Spectera

发行说明 - 版本 1.3.2

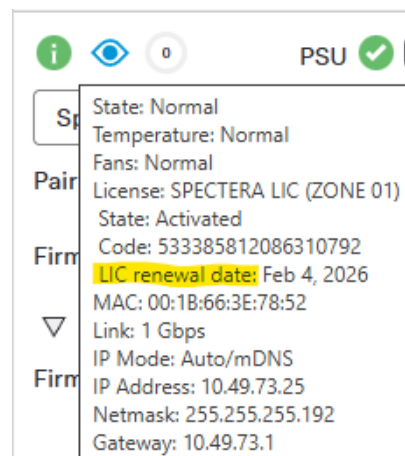
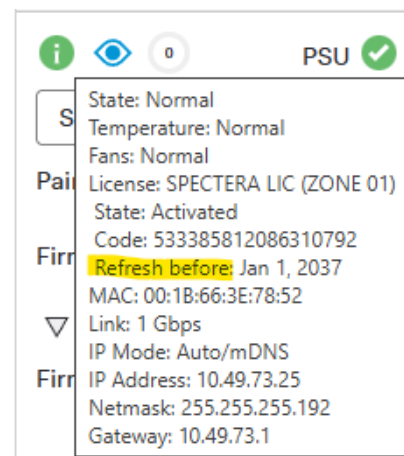
- 支持对2025年11月20日之前颁发的许可证进行自动续订。

许可证续订将在一段时间后显示在设备状态中：

更新前:

更新后:
